改善箇所説明図

改善措置の内容

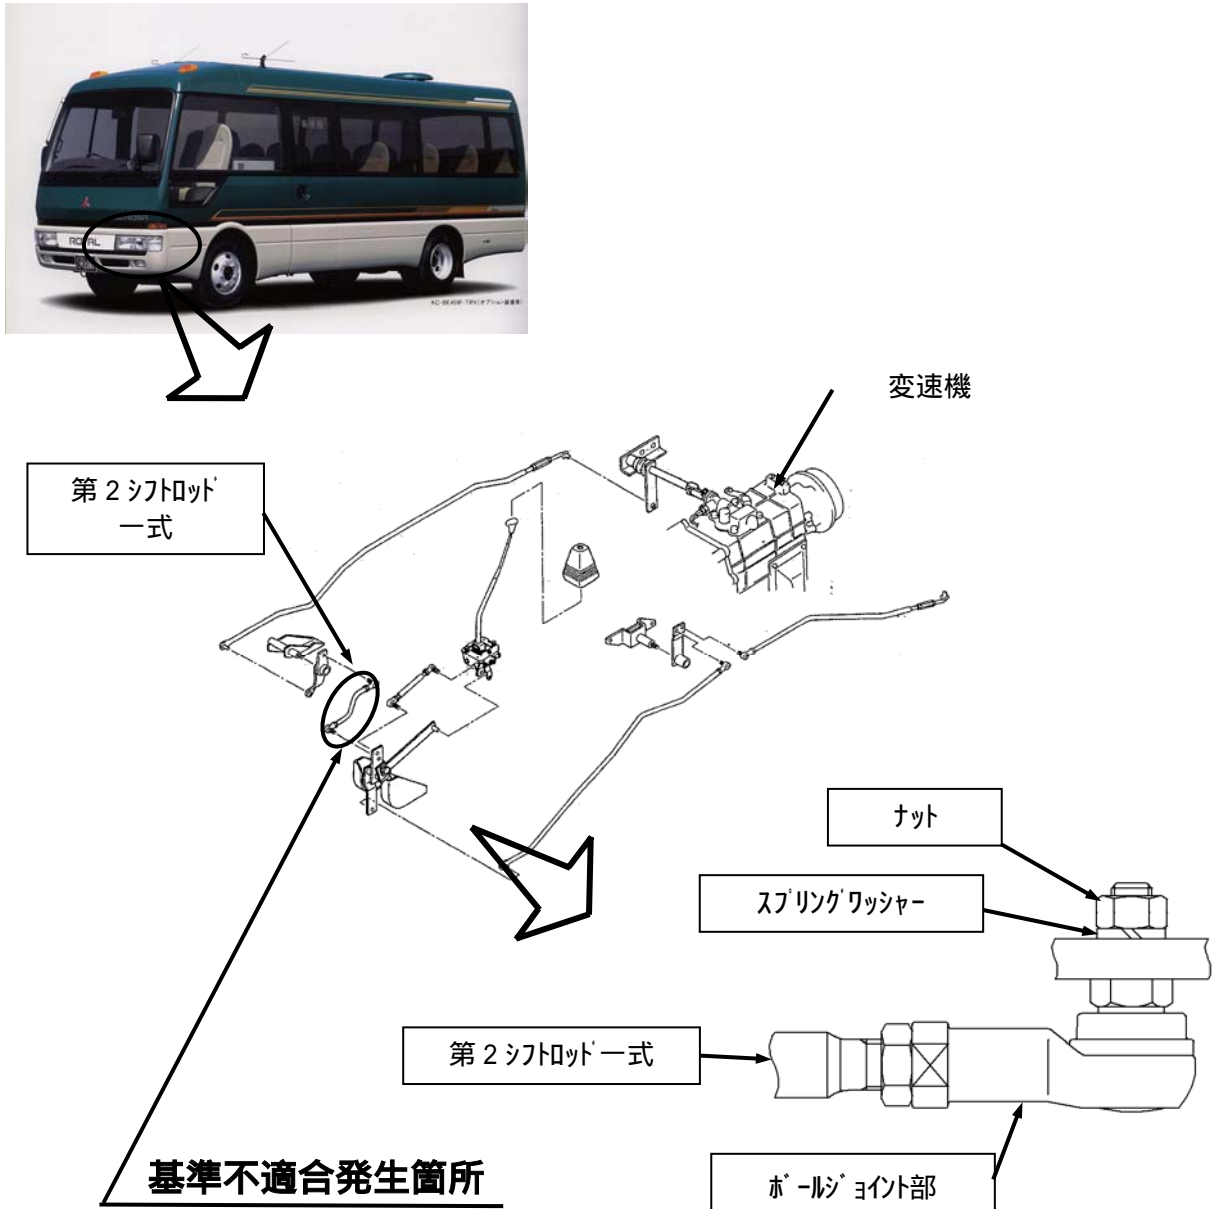
変速機の第2シフトロッドボールジョイント部の強度が不足しているため、変速操作時に亀裂が発生するものがある。そのため、そのままの状態で使用を続けると、当該部が折損して変速不能となり、最悪の場合、走行不能となるおそれがある。

全車両、第2シフトロッド一式を対策品に交換する。

注： は交換部品を示す。
